## 改善箇所説明図

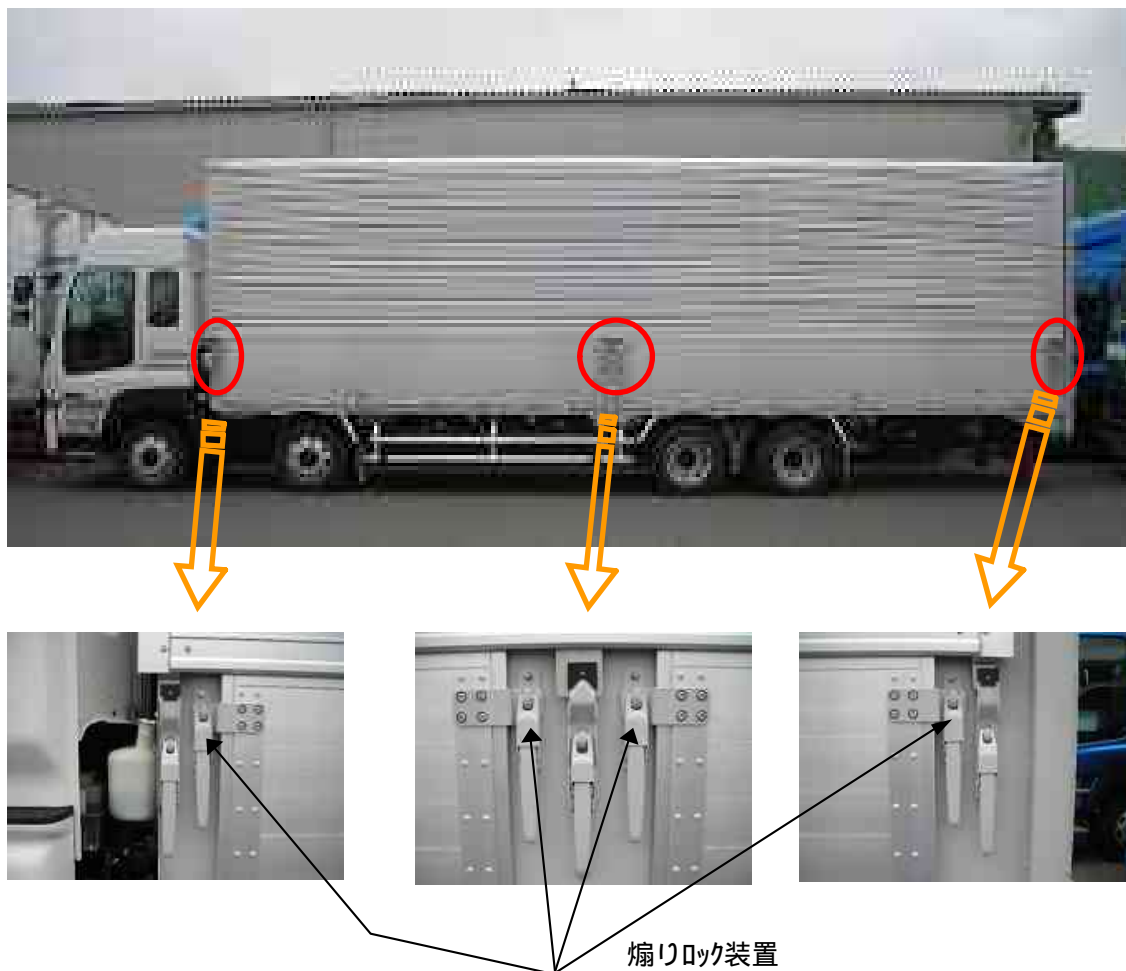
ウイング車において、積荷を固縛せずに走行し、積荷が煽りに勢いよく接触した場合、煽りのロックが外れるおそれがある。

使用者へ積荷の固縛についての注意喚起を行なう。又、改良された 煽りロック装置への交換を行なう。
